# Service Bulletin

## Sèche-linge à Condensation.

**Châssis** : ZEPHYR - modèles concernés AZA et AZB

**SUJET** : Nouvel élément chauffant

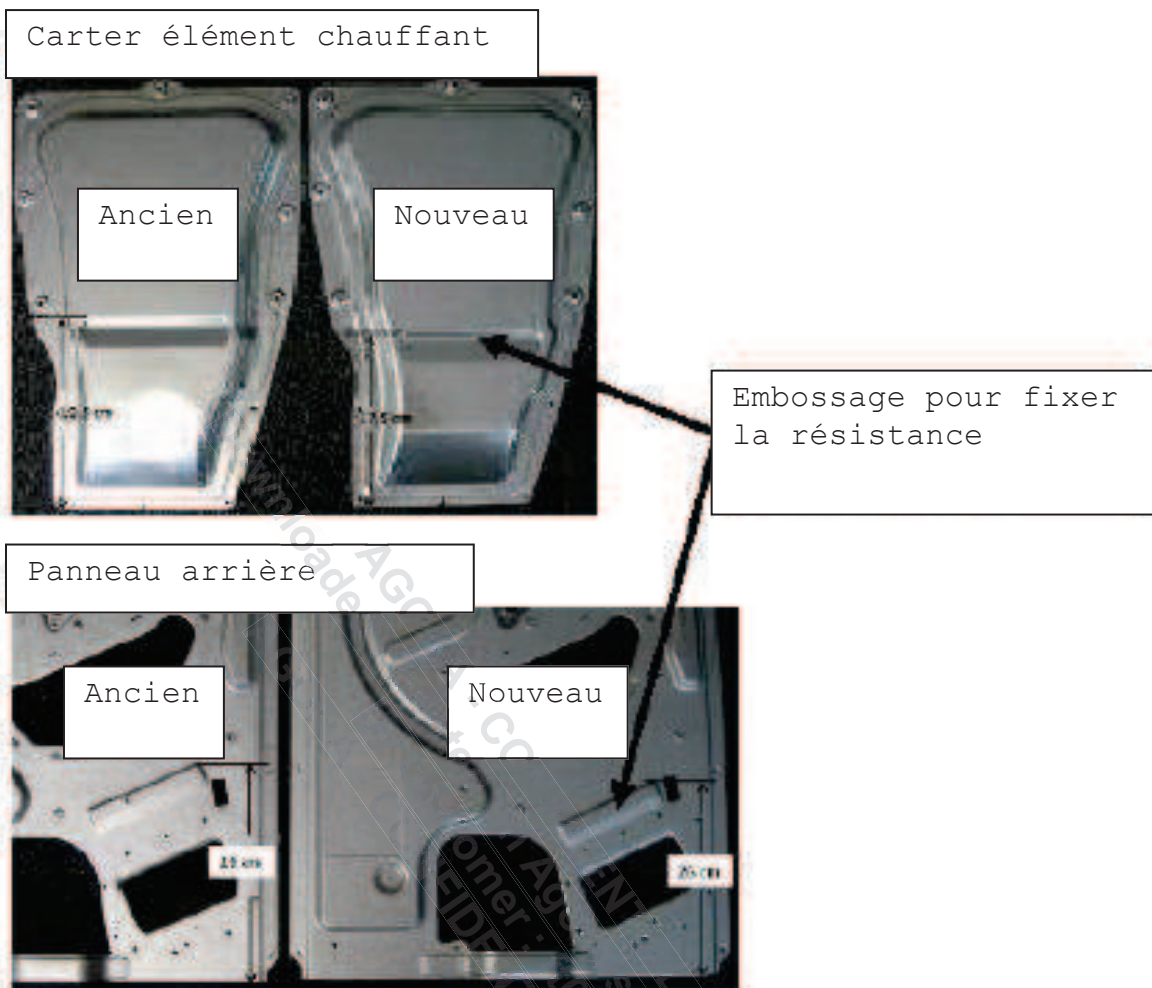
Depuis la semaine de production 37/2011, un nouvel élément chauffant est monté sur tous les sèche-linge Zephyr. Le panneau arrière et le carter de l'élément chauffant sont modifiés.

Le nouvel élément chauffant est plus grand, mais a le même mode de fonctionnement que l'ancien et a le même câblage :

L'ancien élément chauffant était fixé avec une vis sur l'ancien panneau arrière.

Le nouvelle élément chauffant est fixé grâce à l'embossage du panneau arrière et du carter de l'élément chauffant.

En cas d'un remplacement de l'élément chauffant sur un sèche-linge de production avant sem 37, vous devez :

- Changer l'élément chauffant
- Refixer l'ancien carter de l'élément chauffant (l'embossage sur le carter va plaquer l'élément chauffant sur le panneau arrière donc plus besoin de vis pour fixer l'élément chauffant)

**En cas d'un remplacement du panneau arrière sur un sèche-linge de production avant sem 37, vous devez :**

- Commander le nouveau panneau arrière code 12NC = 4840 000 00181
- Repositionner l'élément chauffant sans mettre la vis de fixation
- Refixer le carter de l'élément chauffant

**En cas d'un remplacement du carter de l'élément chauffant sur un sèche-linge de production avant sem 37, vous devez :**

- Juste changer le carter car l'élément chauffant reste fixé à l'aide d'une vis sur le panneau arrière
